東京電力(株)福島第一原子力発電所3号機において長期保管したMOX新燃料の健全性に係る確認結果について

平成22年7月

原子力安全・保安院

1 F 3 耐震バックチェックの中間評価に係る想定Q & A
(安全委員会側)

(5) 耐震安全性

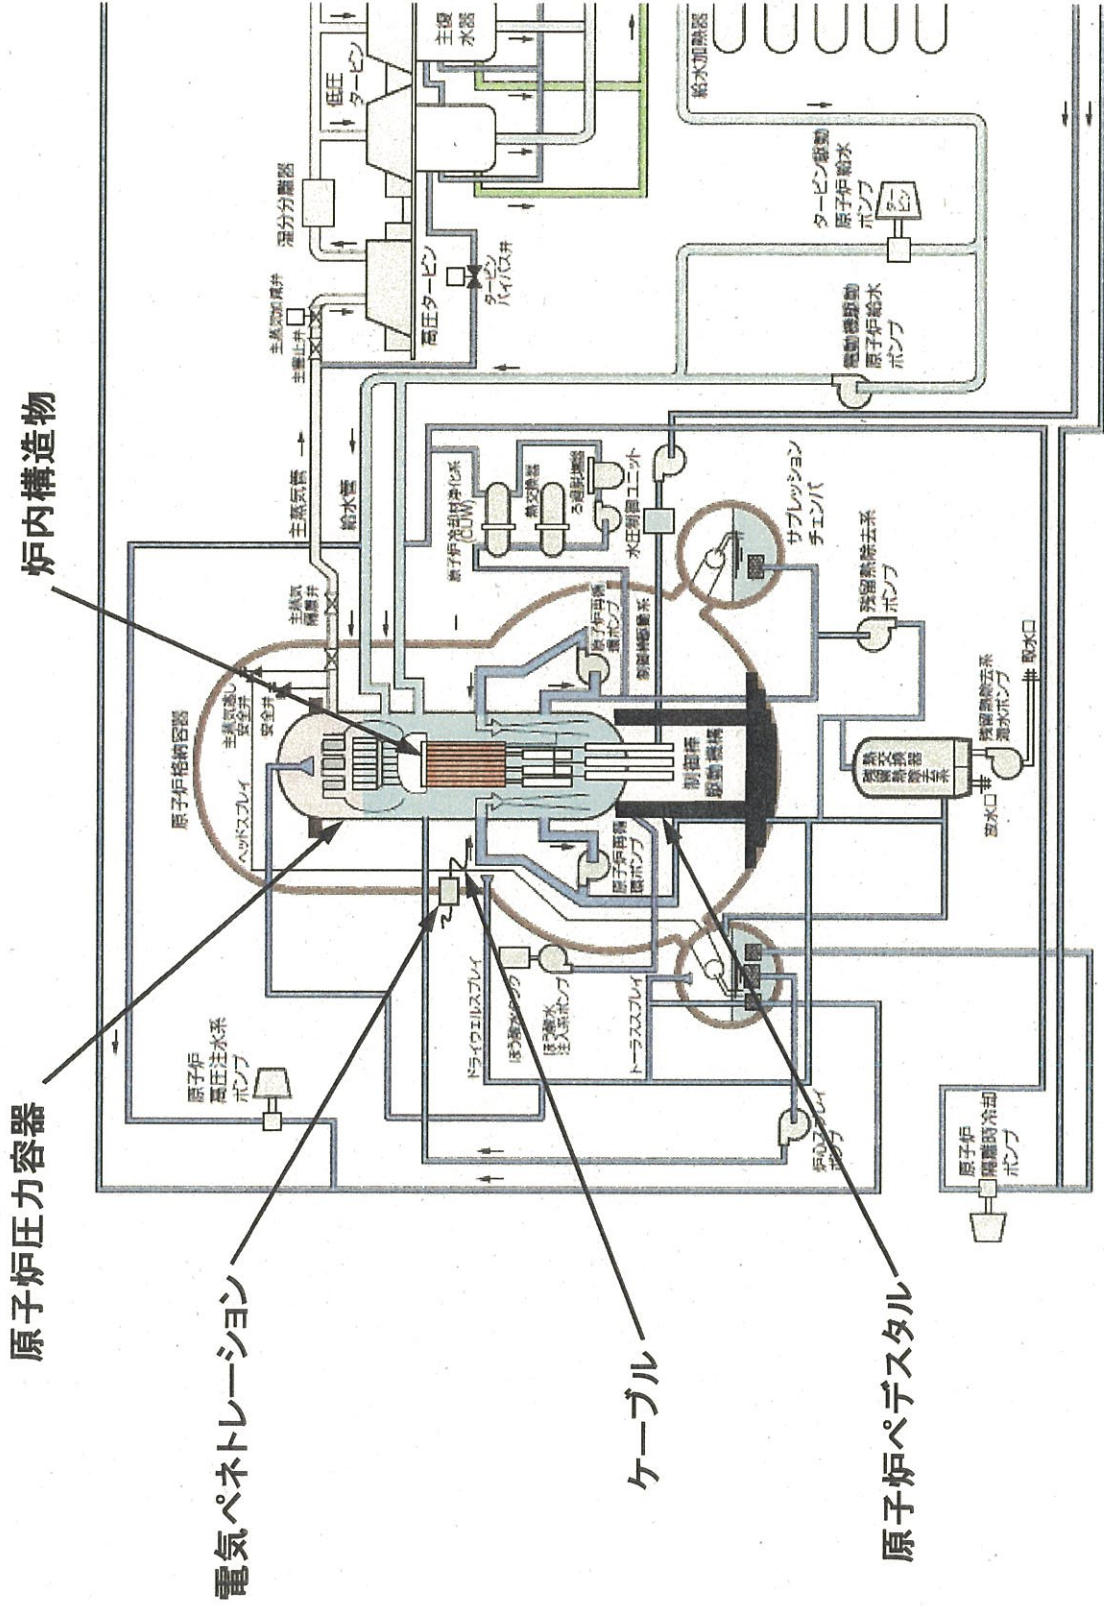
MOX燃料を採用することにより中性子照射量が2%増加するとしても、耐震安全性評価に与える影響はなく、30年目の評価結果は変わらないと評価※1

- MOX燃料を採用することにより中性子照射量が2%増加したとしても、30年時点に想定した経年劣化に対する保守的な評価条件の範囲内にあることを確認

事業者の評価結果を
妥当と判断

中間評価の対象設備

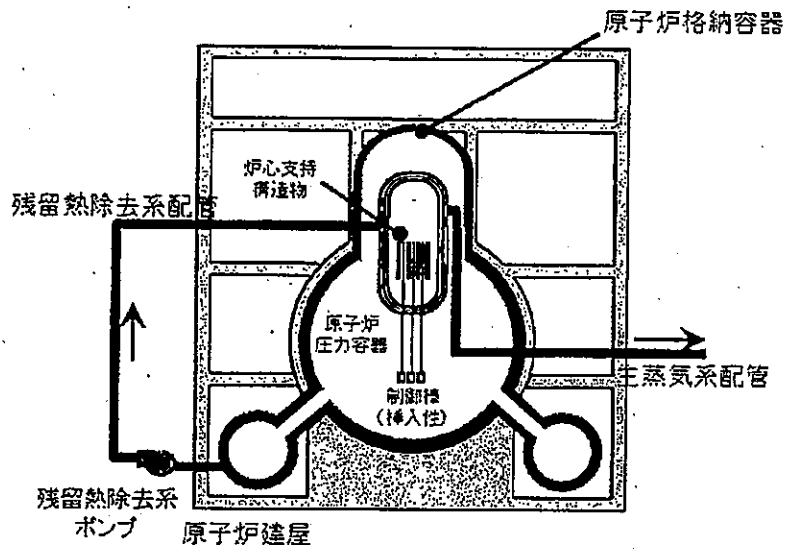
福島第一3号機の評価作業については、順調に進んでも3ヶ月程度を要するため、燃料装荷（8月）までに中間評価作業を終えられるかどうかは予断を許さない状況。

図 中間評価の対象設備

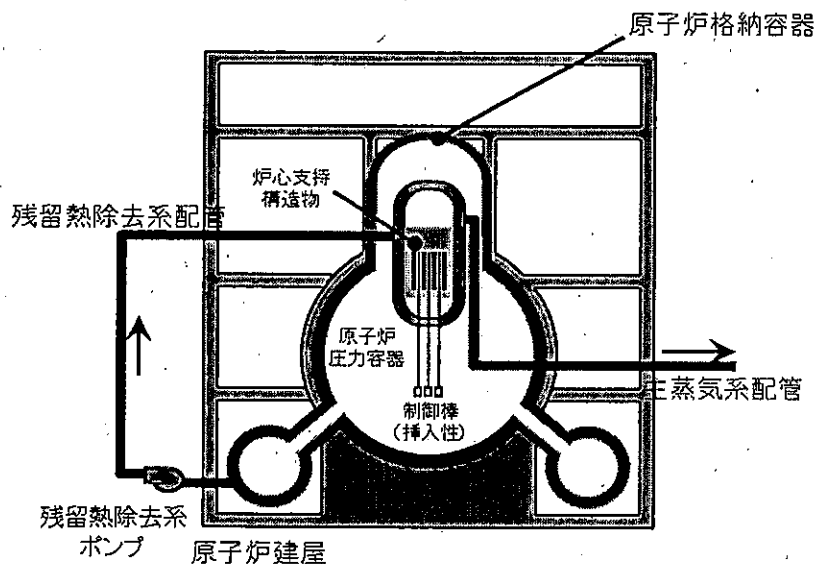
- 保安院として中間報告の評価を行う場合、安全上重要な「止める」、「冷やす」、「閉じ込める」機能を有する主要な施設の耐震安全性評価は完了することになる。なお、福島第一原子力発電所の基準地震動の妥当性については、既に5号機の中間報告で評価が終了し、福島県にも説明済み。
- 但し、中間報告の評価を行う場合、最終報告の対象設備に対して行われる予定の耐震強化工事(格納容器内配管の耐震工事等)は評価対象外であることについて、福島県が了解する必要がある。
